# ZÁPIS Z ROKOVANIA 18.03.2020

**18BA21012**
**Oprava mosta ev.č.50-310 cez poľný jarok, Ludvíkov Dvor**

## Príloha č.1

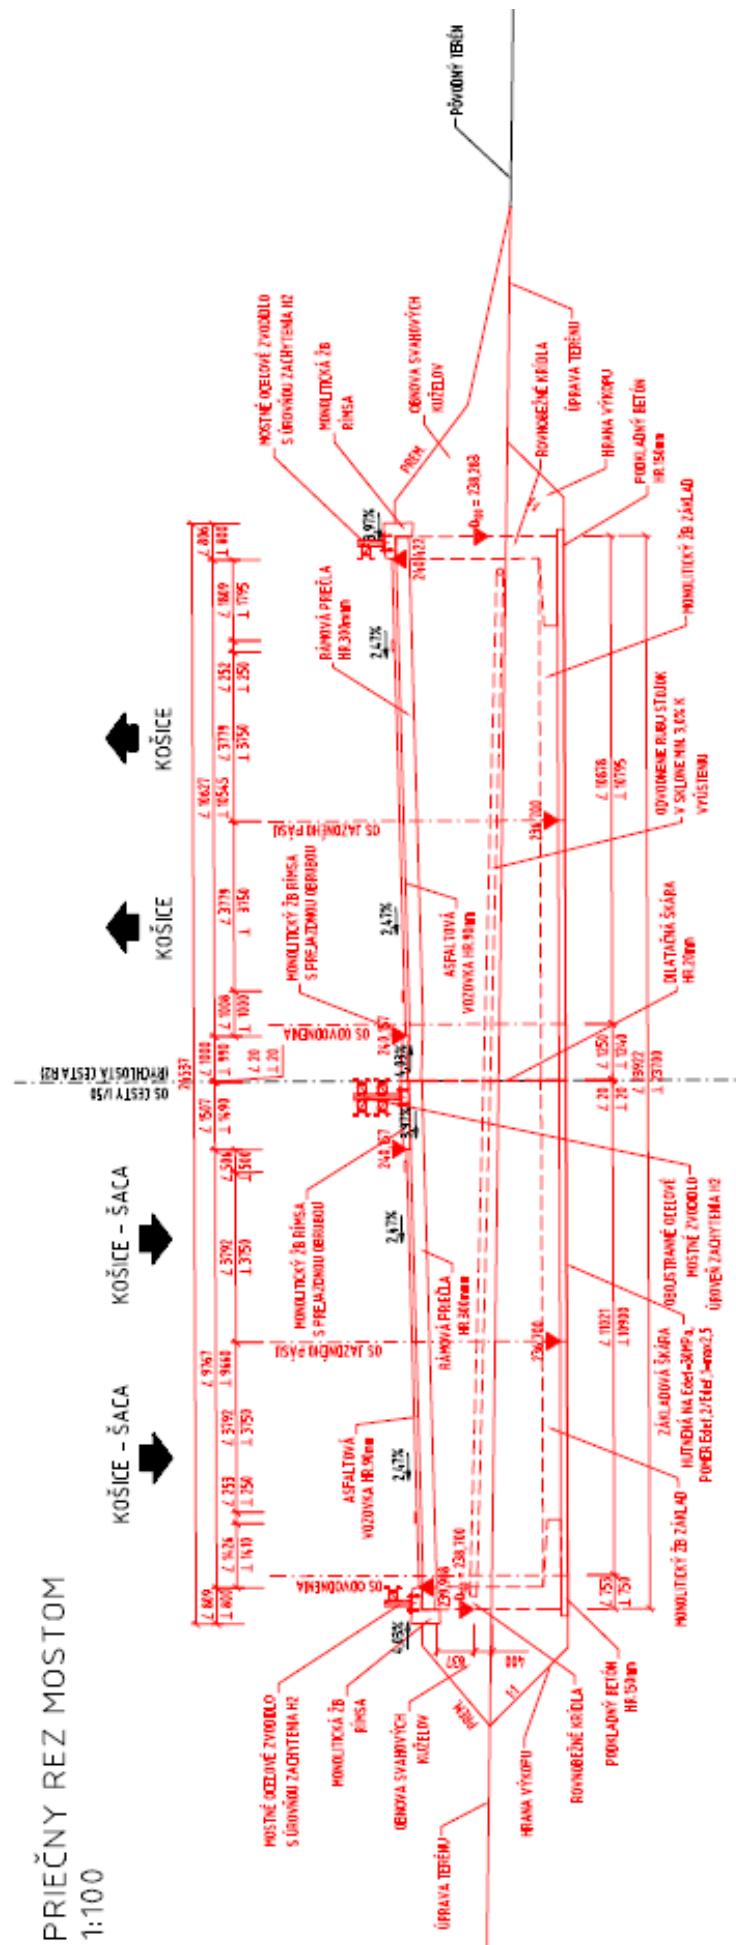
- Ako bude riešený SDP, ktorý bude narušený prácami? Bude rekultivovaný na zelený alebo sa spraví s asfaltovými vrstvami?

Dobrý deň pán Majerčík, po konzultácii s našim strediskom údržby v Košiciach požadujeme ponechať jestvujúcu šírkovú úpravu mosta. K výkresom mám ešte pripomienky : ako ochrannú vrstvu na moste použijeme AC 11o miesto SMA. Tiež je treba navrhnuť zapecatujúcu vrstvu.

K odvodneniu - nie je treba navrhnuť aspoň drenážnych kanalik s jeho prepichom aby bola vozovka odvodnená?  
Zatiaľ toľko, aby ste mohli ďalej pracovať. Ak by ste mali ešte otázky kľudne mi zavolajte, už budem na telefóne. Ak aj mňa ešte niečo napadne tiež zavolám alebo napíšem.

- Šírkové usporiadanie na novom mostnom objekte bude zodpovedať existujúcemu stavu
- Stredný deliaci pás v rekonštruovanej časti bude realizovaný asfaltový
- Ochranná vrstva izolácie na moste bude použitá Ac 11o a zapečatujúca vrstva

Dobry den, stredny deliaci pas bude mat asfaltovy povrch. S pozdravom. Jesenakova

- Šírkové usporiadanie beriem na vedomie, bude existujúci stav
- Čo sa týka odvodnenia, určite bude odvodňovací prúžok na odvodnenie izolácie vozovky, avšak bude vyvedený do prechodovej oblasti kde bude rubovou drenážou vyvedený mimo most
- Vozovkové vrstvy si ešte dám Vám odsúhlasíť, beriem na vedomie.
